# Conexión de la biela de dirección al sector dentado de repuesto

## Tractores de césped Serie DH

Nº de modelo 120-8749

### Instrucciones de instalación

Figura 1

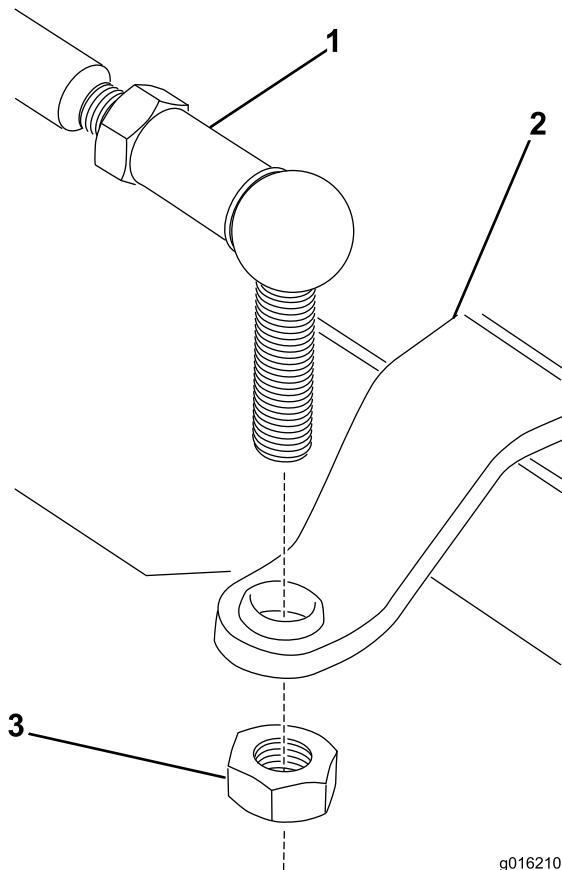
**Nota:** Este sector dentado, pieza número 120-8749, sustituye a la pieza número 104-2883. El sector dentado nuevo tiene una sección alargada en el punto de conexión de la biela de dirección, y por tanto es necesario conectar la biela desde arriba. El sector dentado a sustituir puede ser una versión antigua, con la biela de dirección conectada desde abajo, o una versión nueva, en cuyo caso ya estará conectada desde arriba.

**Nota:** El sector dentado de repuesto tiene un diseño mejorado por lo que es necesario conectar la biela de dirección desde arriba. **No la conecte desde abajo** como se hacía con el modelo anterior.

Conecte la biela de dirección al sector dentado de repuesto según se muestra en Figura 1.
